#### **Bebauungsplan mit örtlichen Bauvorschriften „Nadelhof“**

- **Beratung und Beschlussfassung über die eingegangenen Stellungnahmen im Sinne einer Gesamtabwägung -**
- **Satzungsbeschluss gemäß § 10 Abs. 1 Baugesetzbuch (BauGB) -**

## Bebauungsplan und örtliche Bauvorschriften „Nadelhof“

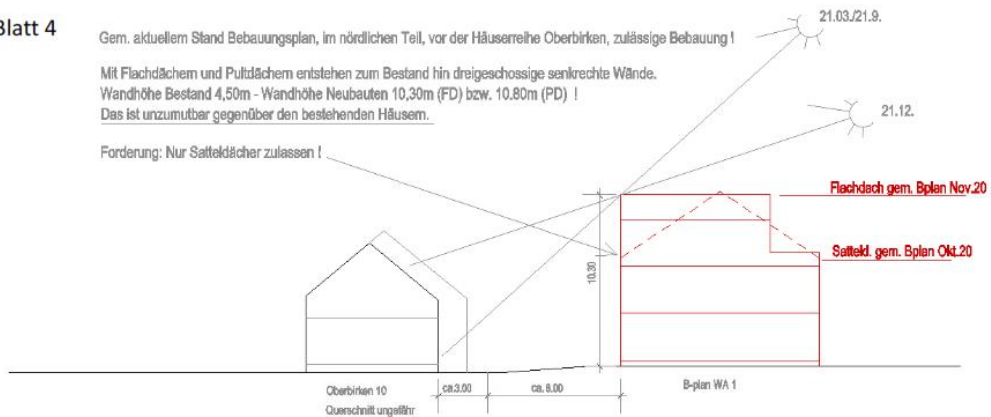
Mit Flachdächern und Pultdächern entstehen zum Bestand hin dreigeschossige senkrechte Wände.  
 Wandhöhe Bestand 4,50m - Wandhöhe Neubauten 10,30m (FD) bzw. 10,80m (PD) !  
 Das ist unzumutbar gegenüber den bestehenden Häusern.

Forderung: Nur Satteldächer zulassen !

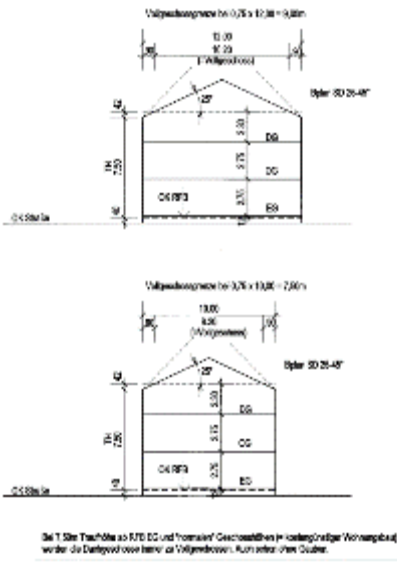
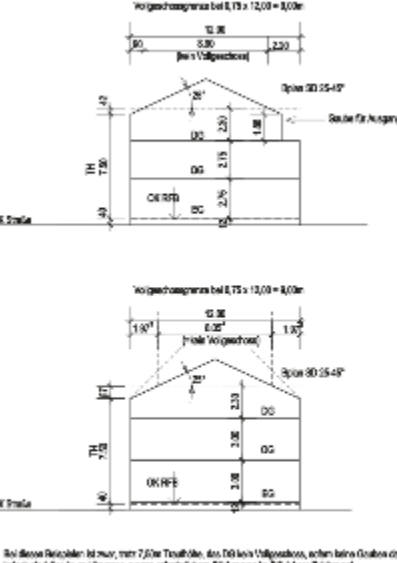
Nr.	Stellungnahmen von	Beschlussvorschlag
<b>C.1</b>	<b>Bürger 1</b> (Schreiben vom 08.07.2021)	
C.1.1	<p>Nach den Beschlüssen zum B-plan Nadelhof in der Sitzung vom 29.06.21 sehe ich mich wieder veranlasst auf diesem Wege auf einige Punkte aufmerksam zu machen.</p> <p>Zunächst aber vielen Dank, allen Beteiligten, für die Aufnahme einzelner unserer Anregungen, wie die teilweise Beschränkung der Dachformen am südlichen und nördlichen Gebietsrand.</p> <p>Folgendes muss ich aber dringend zu bedenken geben:</p>	Dies wird zur Kenntnis genommen.
C.1.2	<p><b>Traufhöhe bei Satteldächern und Vollgeschossproblematik (WA1-1)</b></p> <p>Auf Anregung eines Gemeinderates wurde die zulässige Traufhöhe der Satteldächer von 6,50 auf 7,50 m erhöht. Begründung dafür war, dass sonst das DG nicht gut nutzbar wäre und damit unwirtschaftlich. Die Traufhöhe von 6,50 m würde einem kostengünstigen Bauen entgegenstehen.</p> <p>Die Traufhöhe von 7,50 m erzeugt aber im Dachgeschoss in den allermeisten Fällen ein Vollgeschoss. Damit enthält der B-plan einen Widerspruch. Dieser birgt enormes Konfliktpotential im weiteren Verlauf, spätestens mit den Bauanträgen. Denn, bei normaler Bauform, sind entweder 2 Vollgeschosse realisierbar oder 7,50 Traufhöhe. Ist ein solcher Widerspruch im B-plan überhaupt rechtens?</p> <p>Baulich / Architektonisch ist der Konflikt nur mit hohem Aufwand zu lösen ist. Die 7,50 m TH sind nur möglich, entweder a) mit deutlich überhöhten EG- und OG-Geschosshöhen oder b) mit Rücksprüngen im Dachgeschoss. Durch beides würde aber das o. g. Argument für die Erhöhung der Traufhöhe, (kostengünstiges Bauen), ad absurdum geführt, denn bei a) verschwindet die höhere TH teilweise in EG und OG, durch die höheren Vollgeschosse steigen jedoch die Baukosten. Bei b) sind, durch die Rücksprünge, ebenfalls deutlich höhere Baukosten zu erwarten als z. B. mit 6,50 TH und Gauben. Und im Übrigen</p>	<p>Dies wird berücksichtigt.</p> <p>Die Traufhöhe wird für Satteldächer auf 6,5 m festgesetzt.</p>

Nr.	Stellungnahmen von	Beschlussvorschlag																																																
	<p>vergrößert die Anhebung um 1 m das Bauvolumen um ca. 10 % und erhöht damit auch die Kosten entsprechend.</p> <p>Es liegt ja gerade in der Natur eines Nicht-Vollgeschosses, dass dieses deutlich weniger nutzbar sein soll, als ein Vollgeschoss. Siehe dazu <u>Anlage 1 und 2</u>.</p> <p>Die Traufhöhe ist ein sehr gewichtiges Instrument in den Bebauungsvorschriften des B-planes. Der Vorschlag der Erhöhung um 1 m hätte zunächst eingehend geprüft und die Konsequenzen dargestellt werden müssen, anstelle spontan und gegen die Empfehlung der Stadtplanerin darüber abzustimmen.</p>																																																	
<p>C.1.3</p>	<p><b>Vergleich Traufhöhe bei anderen Baugebieten:</b></p> <p>Das o. g. Argument, dass mit einer Traufhöhe von 6,50 m das Dachgeschoss unwirtschaftlich, bzw. schlecht nutzbar sei, wird durch die Praxis widerlegt.</p> <p>Dazu hier Beispiele aus B-Plänen der Umgebung zum Vergleich:</p>
